Krycí list ZBV			
Název Stavby dle SoD: „II/115 hr. m. Prahy - Lety, rekonstrukce 1. úsek - oblast Černošice“ Název stavebního objektu/provozního souboru (SO/PS): SO 101.2.1 Rekonstrukce komunikace, 1. úsek, km 1,290-KÚ - Obnova vozovky		Číslo SO/PS / / pořadí Změny SO/PS: 101.2.1/1	Číslo ZBV: 1
Objednatel č. 1: Krajská správa a údržba silnic Středočeského kraje, příspěvková organizace Zborovská 81/11, 150 00 Praha 5, Smíchov IČ: 00066001			
Objednatel č. 2: Město Černošice Karlštejnská 259, Černošice 252 28 IČ: 00241121			
Zhotovitel: SWIETELSKY stavební s.r.o. Pražská tř. 495/58, České Budějovice 3, 370 04 České Budějovice IČ: 48035599			
Rekapitulace ZBV č. 1 dle Skupin 1, 2, 3, 4, 5			
ZBV č./ Skupina	Cena navrhovaných Změn záporných	Cena navrhovaných Změn kladných	Cena navrhovaných Změn záporných a Změn kladných celkem

Název Stavby dle SoD: „II/115 hr. m. Prahy - Lety, rekonstrukce 1. úsek - oblast Černošice“ Název stavebního objektu/provozního souboru (SO/PS): SO 101.2.1 Rekonstrukce komunikace, 1. úsek, km 1,290-KÚ - Obnova vozovky	Číslo SO/PS / / pořadí Změny SO/PS: 101.2.1/1	Číslo ZBV / Skupina změny: 1 . 3
---	--	--

Iniciátor Změny: Zhotovitel
Předmět Změny: Změna konst

Místo: II/115 hr.m. Prahy-Lety; 1. úsek
 Konstrukční vrstva: nestmelená konstrukční vrstva/a.z.
 Staničení: 2,165 km; v ose

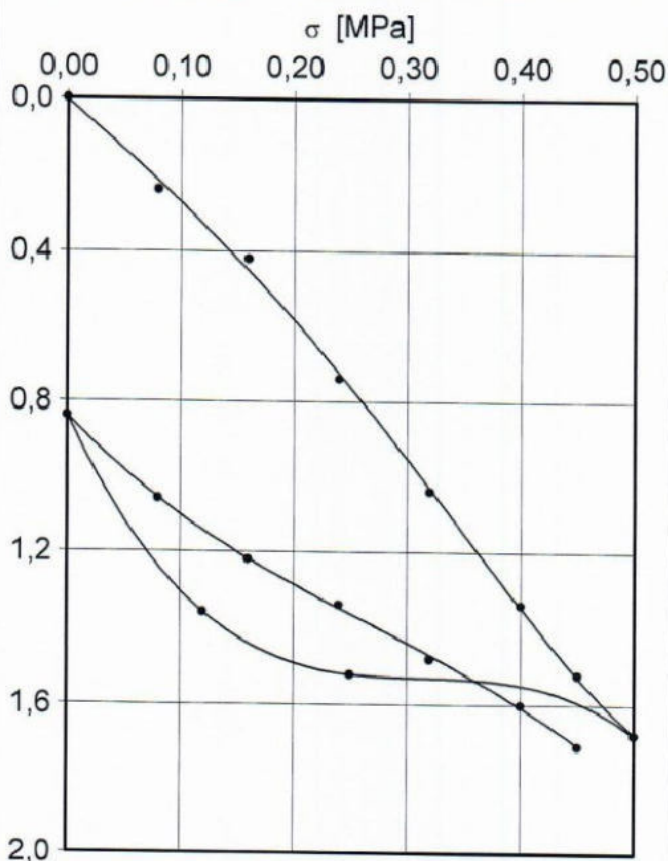
1.	2.
σ_{max}	[MPa]	0,5000	0,4500
a_1	[mm/MPa]	3,051	2,306
a_2	[mm/MPa]	0,868	-1,024
E_{def}	[MPa]	64,6	121,9
$E_{def,2} / E_{def,1}$	[1]	1,89

VYHOVUJE ČSN 72 1006.

Staničení: 2,070 km; v ose

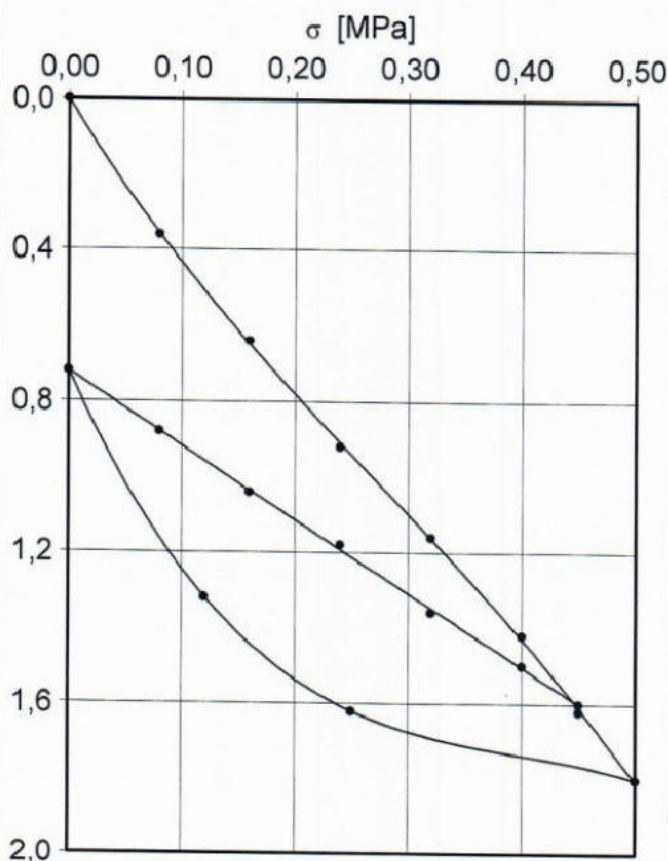
1.	2.
σ_{max}	[MPa]	0,5000	0,4500
a_1	[mm/MPa]	3,220	1,980
a_2	[mm/MPa]	0,279	-0,057
E_{def}	[MPa]	67,0	115,1
$E_{def,2} / E_{def,1}$	[1]	1,72

VYHOVUJE ČSN 72 1006.

Místo: II/115 hr.m. Prahy-Lety; 1. úsek Umístění: Černošice
 Konstrukční vrstva: zemní pláš -20 cm
 Staničení: 1,900 km; 1 m vlevo od osy

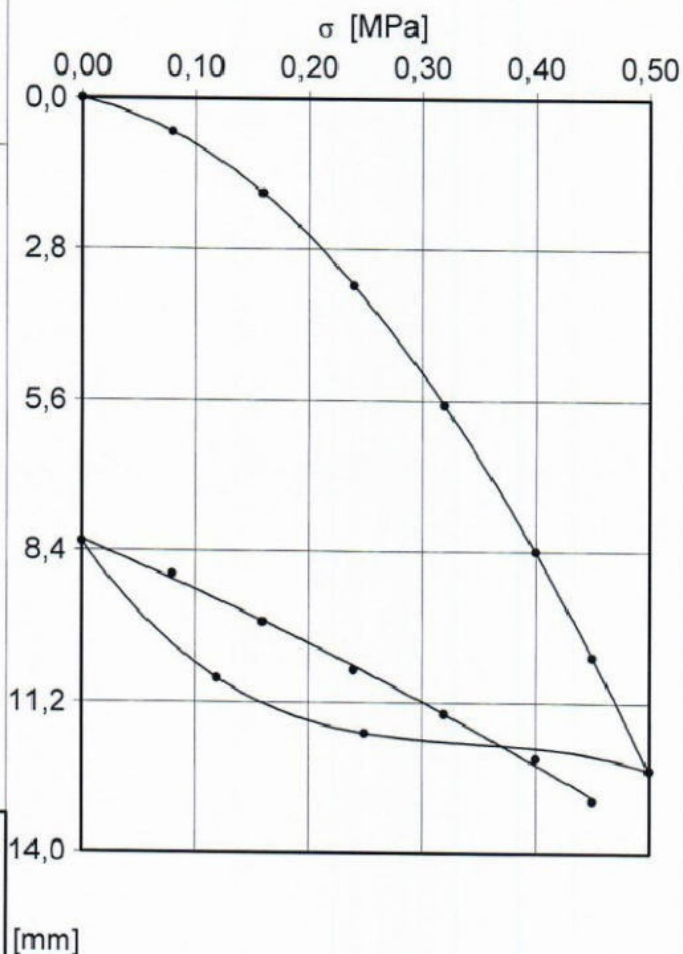
zatěžovací větev		1.	2.
σ_{max}	[MPa]	0,5000	0,4500
a_1	[mm/MPa]	5,326	8,632
a_2	[mm/MPa]	39,563	4,230
E_{def}	[MPa]	9,0	21,4
$E_{def,2} / E_{def,1}$	[1]	2,38

NEVYHOVUJE ČSN 72 1006.

Staničení: 1,901 km; 1 m vlevo od osy

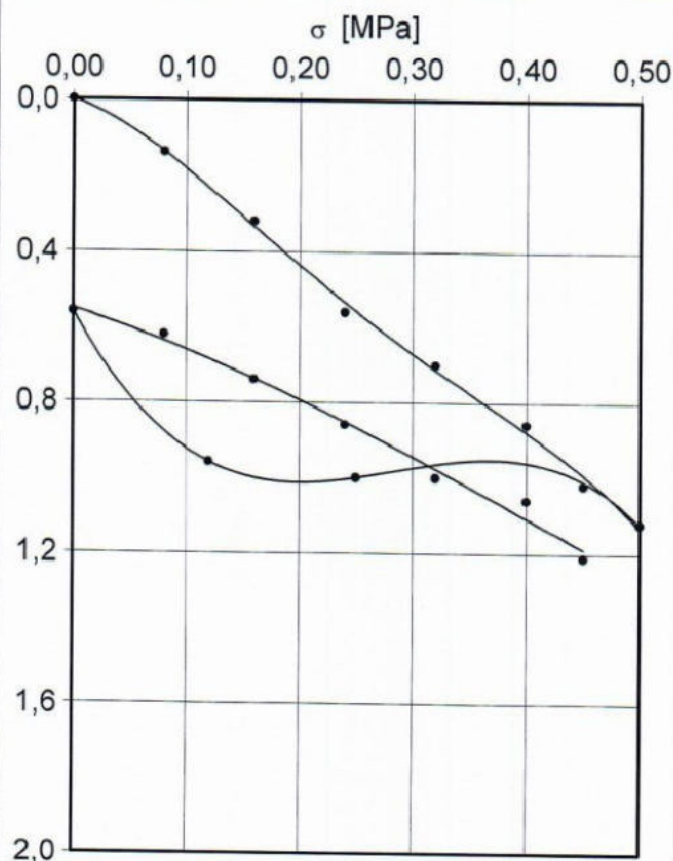
1.	2.
σ_{max} [MPa]	0,5000	0,4500
a_1 [mm/MPa]	2,472	1,074
a_2 [mm/MPa]	-0,264	0,779
E_{def} [MPa]	96,2	157,9
$E_{def,2} / E_{def,1}$ [1]	1,64

VYHOVUJE ČSN 72 1006.

Místo: II/115 hr. m. Prahy; 1. úsek Umístění: Černošice
 Konstrukční vrstva: nestmelená konstrukční vrstva/a.z.
 Staničení: 1,823 km; v ose

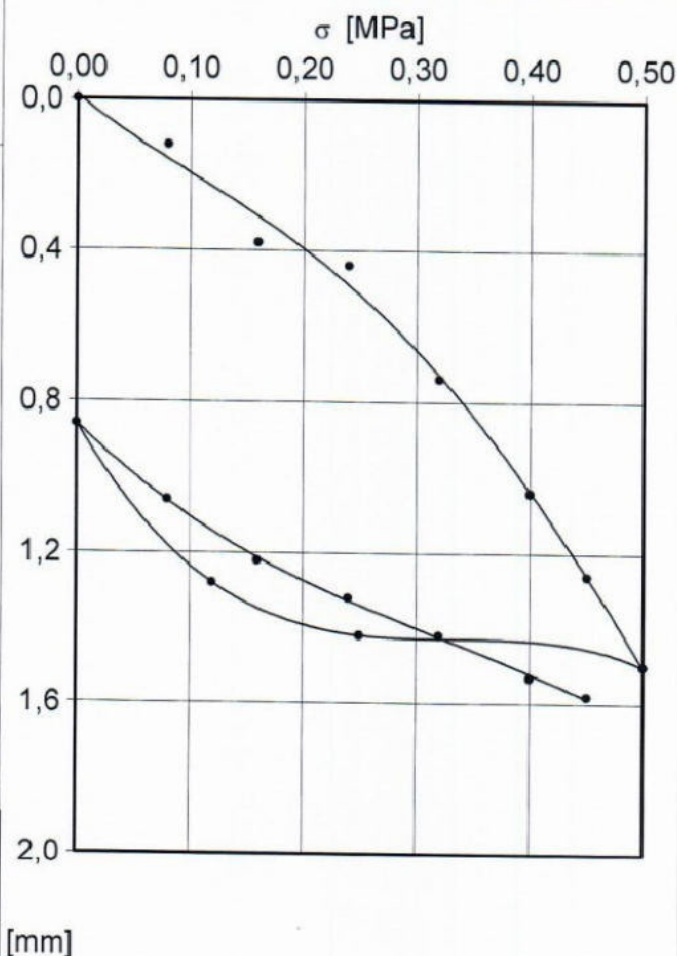
zatěžovací větev		1.	2.
σ_{max}	[MPa]	0,5000	0,4500
a_1	[mm/MPa]	0,782	2,311
a_2	[mm/MPa]	4,154	-1,686
E_{def}	[MPa]	78,7	144,9
$E_{def,2} / E_{def,1}$	[1]	1,84

VYHOVUJE ČSN 72 1006.

Místo: II/115 hr. m. Prahy; 1. úsek
 Konstrukční vrstva: zemní pláň -30 cm
 Staničení: 1,841 km; v ose

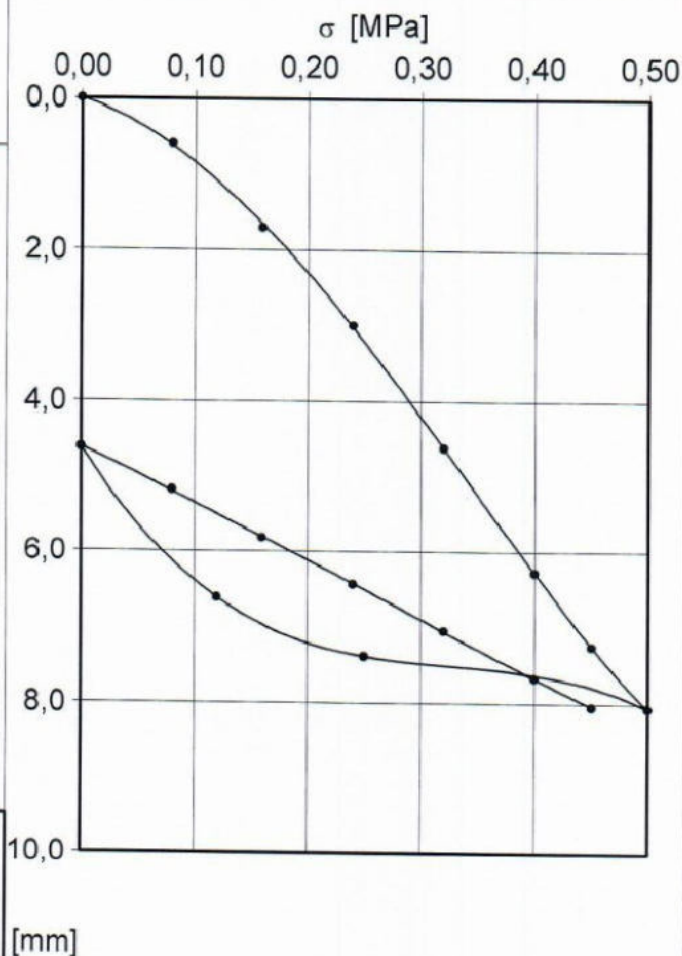
1.	2.
σ_{max}	[MPa]	0,5000	0,4500
a_1	[mm/MPa]	14,019	7,532
a_2	[mm/MPa]	7,392	0,251
E_{def}	[MPa]	12,7	29,4
$E_{def,2} / E_{def,1}$	[1]	2,31

NEVYHOVUJE ČSN 72 1006.

Kraj: Středočeský kraj	Čís.sm.obj.:	2024
Katastrální území: Černošice	Čís.akce:	399219
Akce:	Datum:	8/2024
	Stupeň:	RDS
	Formát:	4xA4
	Měřítko:	1:50
Stavební objekt:	Číslo kopie:	Číslo přílohy:
SO 101.2 Rekonstrukce komunikace, 1. úsek, km 1,290-KÚ		
Příloha:	Vzorové příčné řezy (1)	
		D.1.1.2.4a

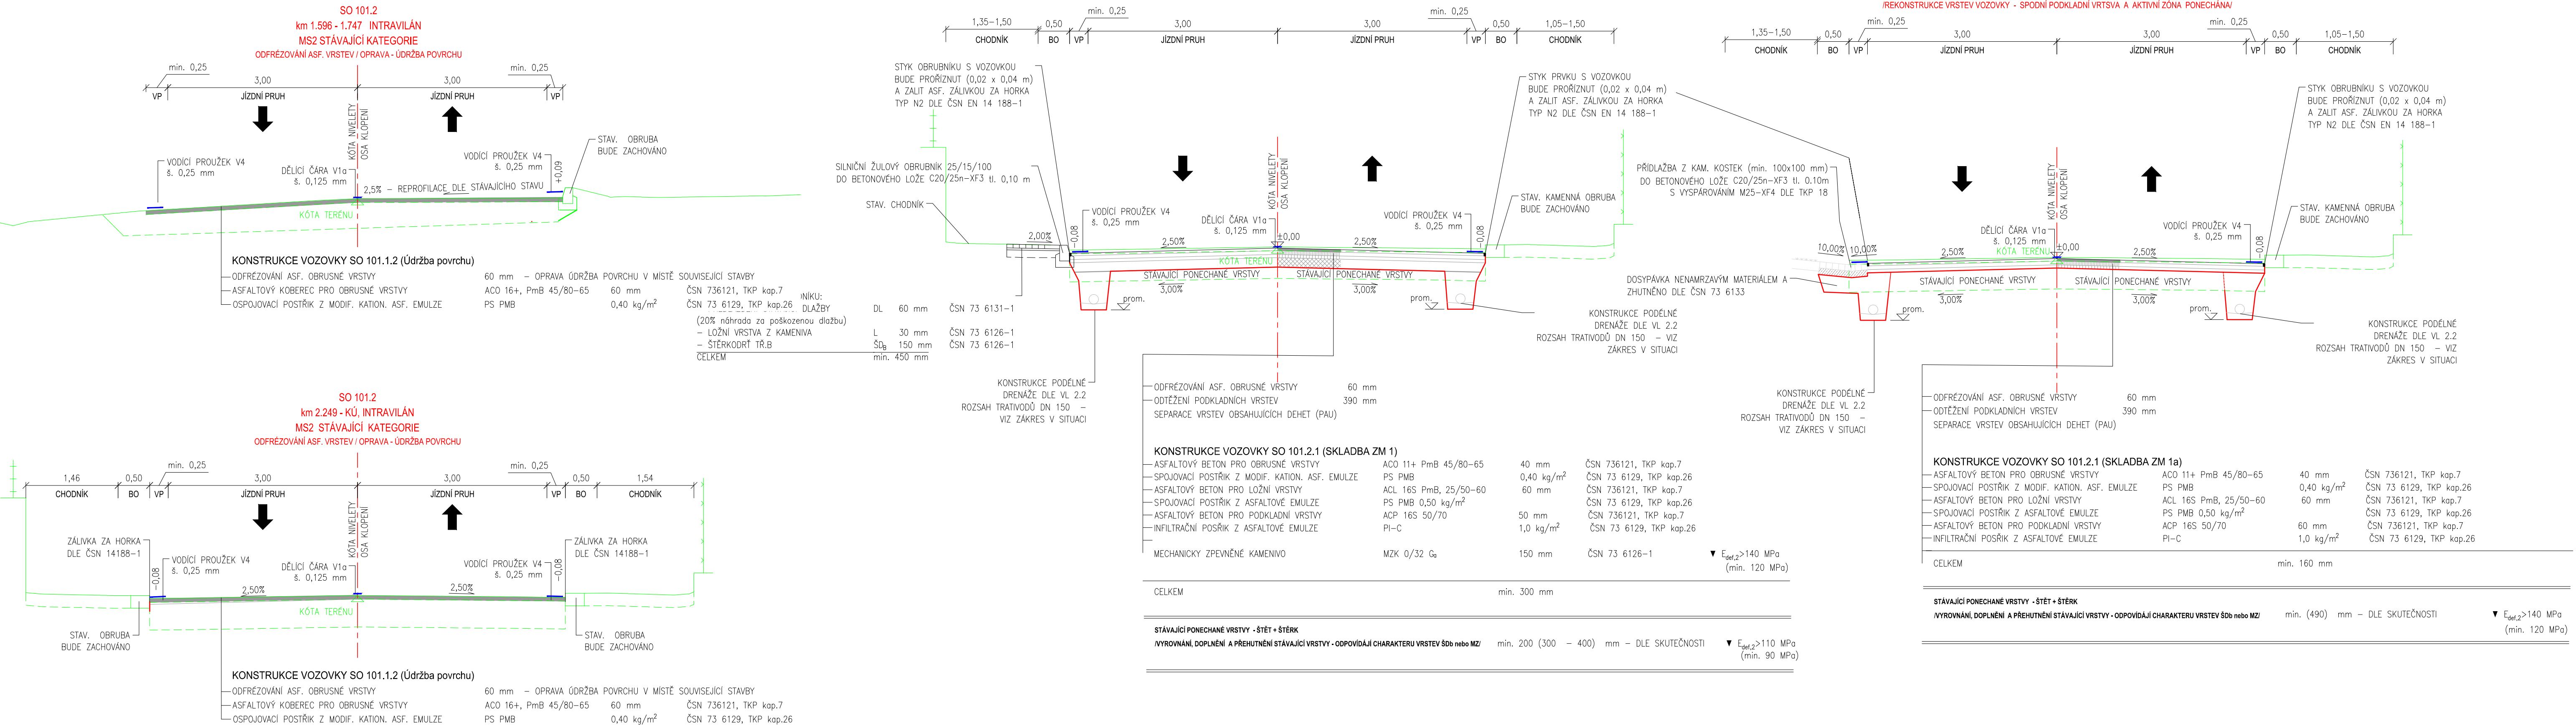
Na KD 6.8. 2024 byla dle místního šetření po plošném odkrytí na místě a v souladu s ověřením stavu zemních prací předběžně odsouhlasena změna skladby v úseku km 1,747 - km 2,249 KÚ – resp. možnost ponechání stávajících zastižených vrstev vozovky - zahrnující štět s příměsí štěrku v tl. min. 300 – 400 mm – (který odpovídá navrhované vrstvě štěrkodrti).

Předchozí podklady předpokládaly více nehomogenní rozložení spodních vozovkových vrstev. Na základě plošného odkryvu spodních vrstev a ověření dodatečnými sondami diagnostiky tak lze prokázat využitelnost původní podkladní vozovkové vrstvy.

Jedná se tedy o dostatečně únosnou a homogenní vrstvu, která je kombinací štětové vrstvy prosypané štěrkem, nebo štěrkové vrstvy, která svými vlastnostmi zajišťuje potřebné ochranné a stabilizní vlastnosti jako původně uvažovaná nová vrstva ŠDa.

Pro provedení odfrézování vrstev mezi obrubníky v celé ploše úseku km 1,747 - km 2,249 KÚ bude horní povrch odpovídající původní poloze vrstvy ŠDa vyrovnán a přehutněn. Po kontrole povrchu vrstvy budou realizovány jednotlivé vrstvy MZK, ACP, ACL a ACO dle potvrzené skladby dle původního návrhu o celkové obnovené tloušťce konstrukce 300 mm.

Konstrukce vozovky v INTRAVILÁNU (km 1,747 - km 2,249) - ZMĚNA konstrukce vozovky 1:

Asfaltový beton pro obrusné vrstvy modifikovaný	ACO 11+ PmB	40 mm	ČSN EN 13108-1
Spojovací postřik z modifikované kationaktivní asfaltové emulze	PS PMB	0,40 kg/m²	ČSN 73 6129
Asfaltový beton pro ložní vrstvy modifikovaný	ACL 16S PmB	60 mm	ČSN EN 13108-1
Spojovací postřik z modifikované asfaltové emulze	PS PMB	0,50 kg/m2	ČSN 73 6129
Asfaltový beton pro podkladní vrstvy	ACP 16S	50 mm	ČSN EN 13108-1
Infiltrační postřik z asfaltové emulze	PI-C	1,0 kg/m²	ČSN 73 6129
Mechanicky zpevněné kamenivo	MZK	150 mm	ČSN 73 6126
Celkem		300 mm	
Stávající ponechané vrstvy			
Štět + stěrka (odpovídá min. ŠDb)	dle skutečnosti	300 – 400 mm	min. 115 Mpa
/vyrovnání a přehutnění stávající vrstvy – odpovídají vlastnosti ŠD/
